TRIBUNAL REGIONAL DO TRABALHO DA 9ª REGIÃO

PREGÃO 90009/2026 – Ar Condicionado Data Center

ESCLARECIMENTOS

Nº 1

Abaixo o diagrama unifilar do Pannel AC. Os três primeiros disjuntores (CB31, CB32, CB33) são dos atuais equipamentos (IR-1, IR-2, IR-3). Informações mais detalhadas poderão ser obtidas na vistoria.

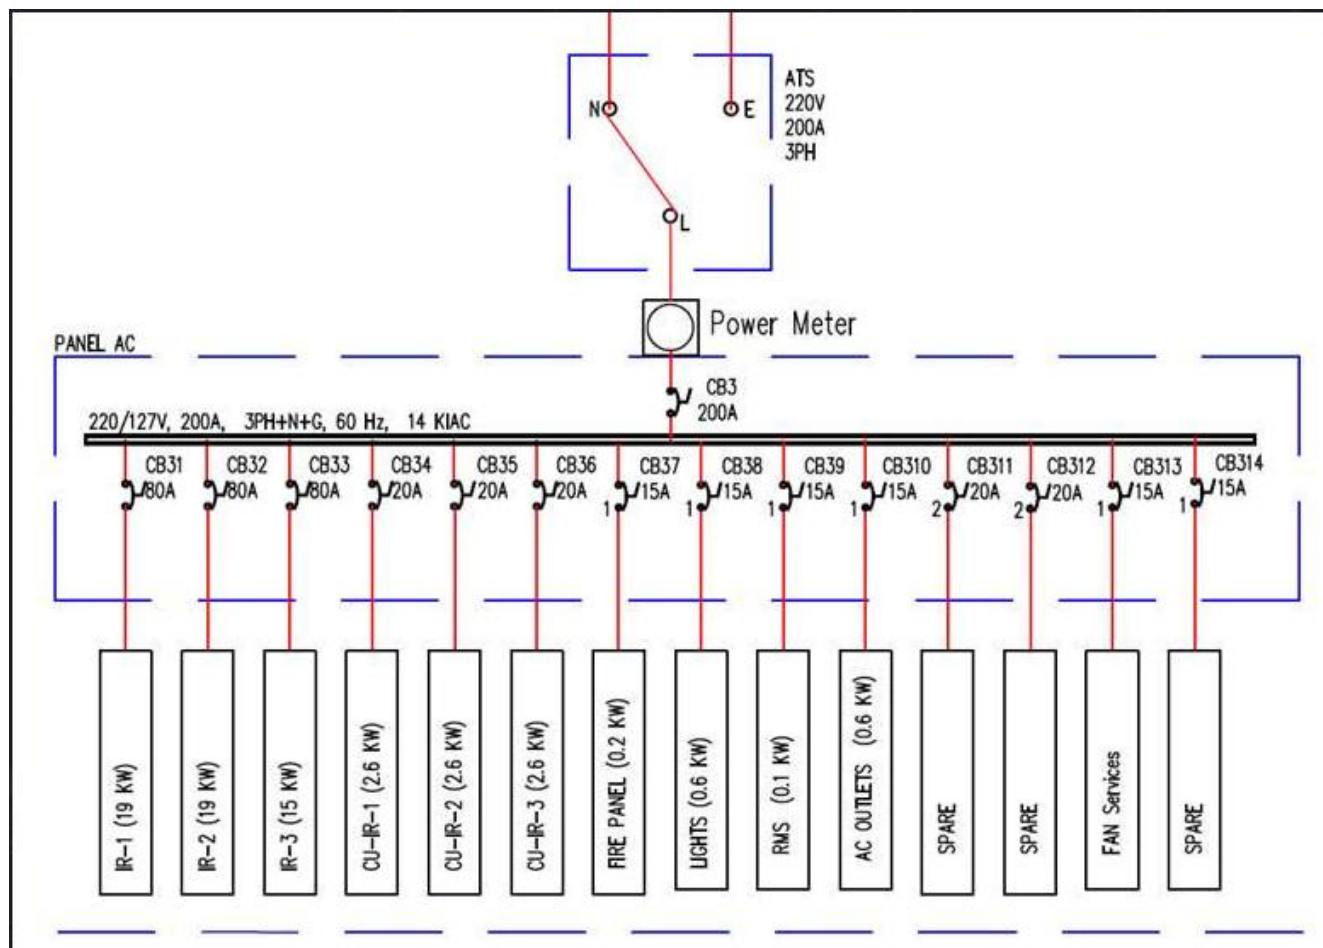
8. No tocante às instalações elétricas, considerando a substituição das máquinas existentes por equipamentos com capacidade superior, se pressupõem a necessidade de substituição dos circuitos de alimentação das unidades evaporadas e condensadoras. Para tanto, entendemos que os circuitos poderão ser substituídos, lançados em meio físico de proteção mecânica existente e alimentados através dos painéis elétricos existentes que, por sua vez, apresentam dimensionamento suficiente para ampliações de carga. É correto o entendimento? Se negativo, solicitamos maior detalhamento do sistema existente e suas potenciais adequações;

Resposta: Sim, está correto o entendimento. Caberá à contratada realizar as substituições e adequações dos circuitos de alimentação para suportar os novos equipamentos. Ressaltamos que todas as alterações e adequações elétricas necessárias para o perfeito funcionamento da solução deverão estar contempladas e embutidas nos custos do Item 02 (Serviço de Instalação).

Para a confirmação exata do dimensionamento atual dos painéis elétricos, o detalhamento do sistema existente e a viabilidade de reaproveitamento do meio físico de proteção mecânica para o lançamento dos novos circuitos, a licitante poderá realizar vistoria técnica no local, conforme previsto no Edital.
